ACTUALIZARE: NOTĂ DE ATENȚIONARE URGENTĂ privind siguranța la locul de utilizare

Trilogy Evo, Trilogy Evo O2, Trilogy EV300
Depunere de aerosoli obținuți prin nebulizare pe senzorii de debit

21-NOV-2024

Figura 1: Amplasarea acceptabilă a nebulizatorului în linie

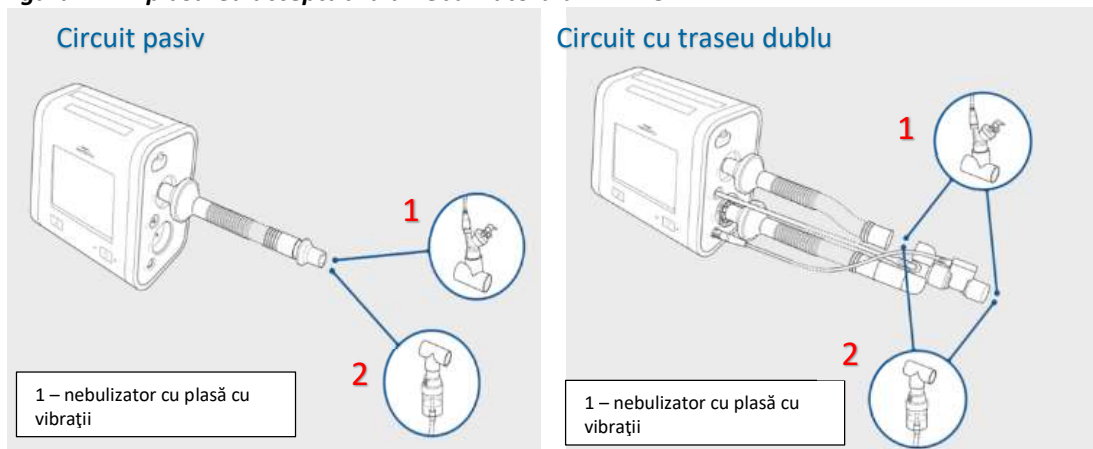
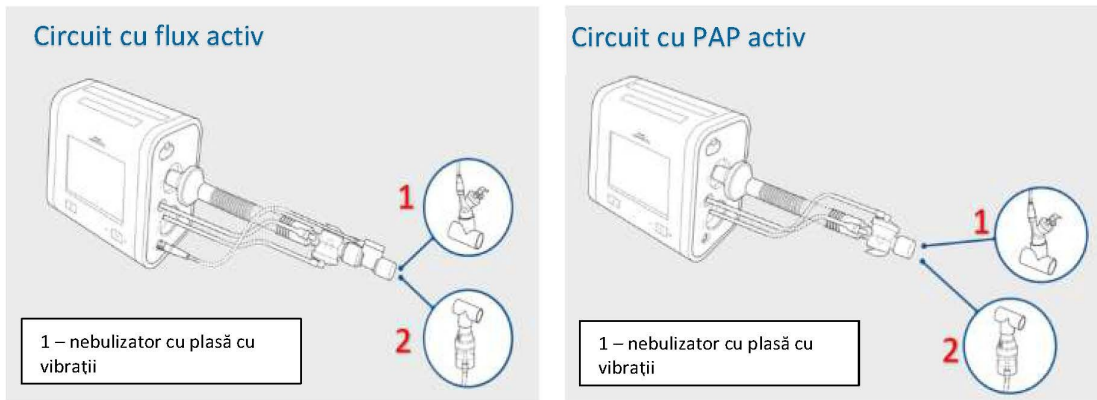
- Dacă utilizați tratamente cu un nebulizator în linie:
 - Circuitul trebuie configurat conform celor ilustrate în imaginile din **Figura 1** de mai jos.

- Pentru prescrieri care necesită volume respiratorii peste 700 ml cu un circuit pasiv, tranziționați pacientul către un circuit alternativ (PAP activ, flux activ sau traseu dublu).

- Când sunt utilizate volume respiratorii mai mari de 700 ml cu un circuit pasiv, poate apărea depunerea de aerosoli obținuți prin nebulizare chiar dacă nebulizatorul este amplasat conform indicațiilor din imagine.
